## II.8. IDENTIFICAÇÃO E AVALIAÇÃO DOS IMPACTOS AMBIENTAIS

### II.8.2.1. Meios Físico e Biótico

#### II.8.2.1.1. Cenário de Operação Normal da Atividade – Impactos Efetivos/Operacionais

**FIGURA II.8.2.1.1 – Distância entre os dois primeiros poços a serem perfurados pela Total na região da Bacia da Foz do Amazonas e as formações recifais mapeadas por Moura et al. (2016).**

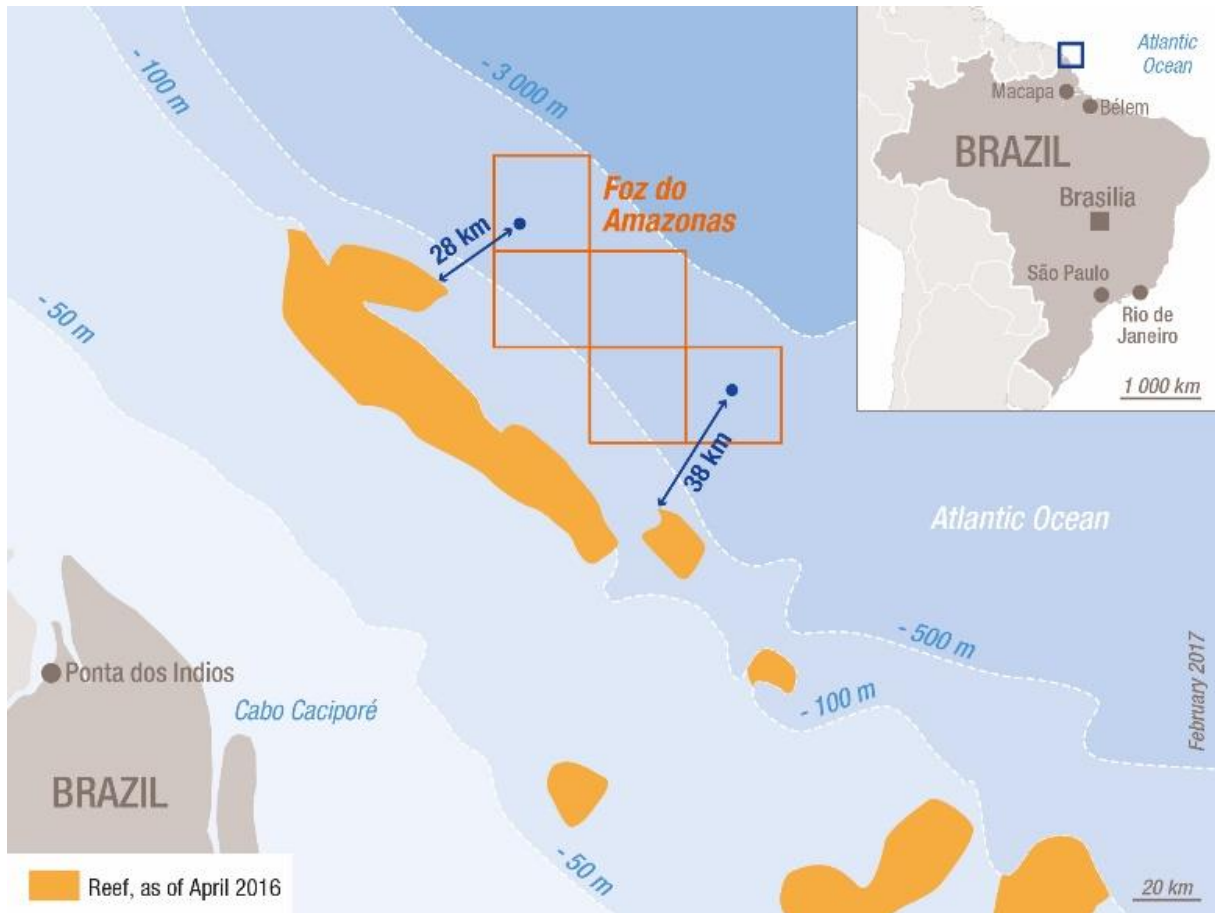
**Solicitação/Questionamento 30:** *“A empresa apresenta neste item dois mapas com modelagem de derramamento de óleo a partir do fundo em cenário de inverno e verão demonstrando as áreas de toque de óleo sobre os fundos recifais mapeados por Moura et al. (2016). Todavia, a figura não indica a probabilidade de toque nestas áreas de modo que a apresentação não explica claramente o impacto da mancha de óleo sobre estas áreas. Solicita-se uma explicação mais clara desta situação de toque.*

**Resposta/Comentário:** Os mapas supracitados, apresentados nas Figuras II.8.2.1.1 e II.8.2.1.2 da revisão 01 do Capítulo 8 - Identificação e Avaliação dos Impactos Ambientais, encaminhada em 16/08/2016, através do Ofício Nº 0185-16 FdA-HSE, no documento de resposta ao PAR 02022.000219/2016-51 UAL/IBAMA, apresentavam os resultados da modelagem de dispersão de óleo a partir de locais onde a TOTAL não vai perfurar. Tratava-se de um exercício teórico que pudesse englobar todos os possíveis cenários de modelagem dentro dos 5 (cinco) blocos da empresa.

Deve-se esclarecer que, conforme dito anteriormente, a escolha dos pontos originais teve o objetivo de que as modelagens apresentadas pudessem abarcar todos os possíveis cenários de vazamento dentro de uma determinada área geográfica (considerando uma área de concessão composta por 5 blocos e o compromisso de 9 poços), dada a necessidade de adoção de uma abordagem regional, mas que não refletem o que se pode

observar na área de localização dos poços, tendo em vista que as locações onde, efetivamente, pretende-se realizar a atividade exploratória em tela, encontram-se a uma distância mínima de 28 km dos fundos recifais e em região de águas profundas, acima de 1.800m, conforme pode ser visto na Figura II.8.2.1.1.
